Parecer da Comissão de Avaliação sobre a Conformidade Ambiental
do Projeto de Execução

Linha Elétrica Linha Elétrica da Central Fotovoltaica de Helíade, a 220 kV

(RECAPE-AIA3741)

Figura 4 - Configuração das linhas elétricas a jusante da Subestação de Torre das Vargens (CFTV) no EIA (lado esquerdo) e atual (lado direito) (Fonte: Figura 4.13 RB)

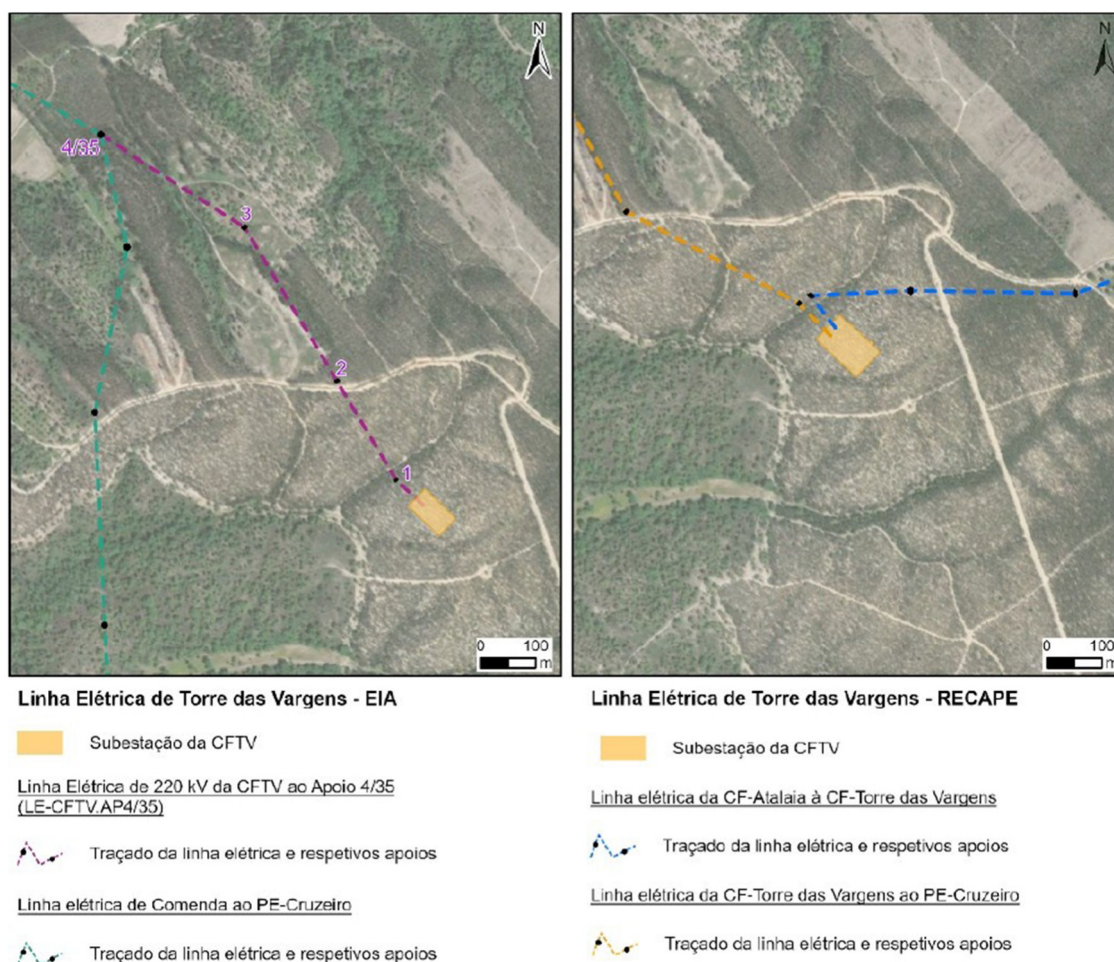
- Dado que do ponto de vista técnico, não é admissível a existência de dois apoios em T consecutivos numa linha de muito alta tensão (LMAT), a LMAT de Atalaia passa a receber a LMAT de Heliade através de um único apoio em T. Consequentemente, torna-se necessário que seja assegurado a entrada da LMAT de Atalaia na Subestação de Torre das Vargens, uma vez que não pode receber a energia evacuada por esta central através de um segundo apoio em T, conforme anteriormente previsto no âmbito do processo de AIA n.º 3741.

Face ao exposto, a ligação da LMAT de Torre das Vargens ao apoio 4/35 deixa de se justificar na atual configuração da rede elétrica associada aos projetos solares, pelo que não é considerada no presente RECAPE.
